Oppdragsnavn **Reguleringsplan for Kankerud fjelltak**

## Sammendrag og kommentarer til innspill ved varsel om utvidelse av planområdet

Dato 02.02.2022

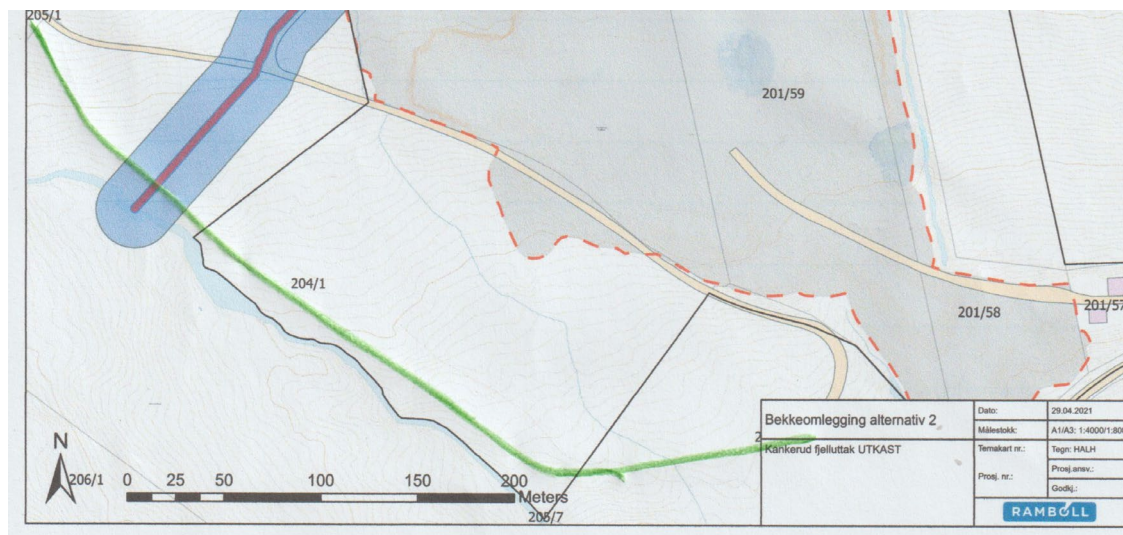
Guldahl er skeptisk til å legge om bekken inn på Ulva, bakgrunnen er Guldals bru på eiendommen Lishøgdsvegen 232. Denne vil ikke takle mer smeltevann om våren enn den har nå. Ulva flommer over og tar med seg dekke på vegen. Med mer vannføring vil vannet komme seg ned til uthus og skade dette.

→ [Konsekvensene av omleggingen med tilhørende tiltak er omtalt i planmaterialet. Dette inneholder beskrivelser og tiltak for kulverten ved Bergheim. Det er gitt rekkefølgebestemmelse til tiltak ved Ulva kryssing av adkomstvegen til eiendommen.](#)
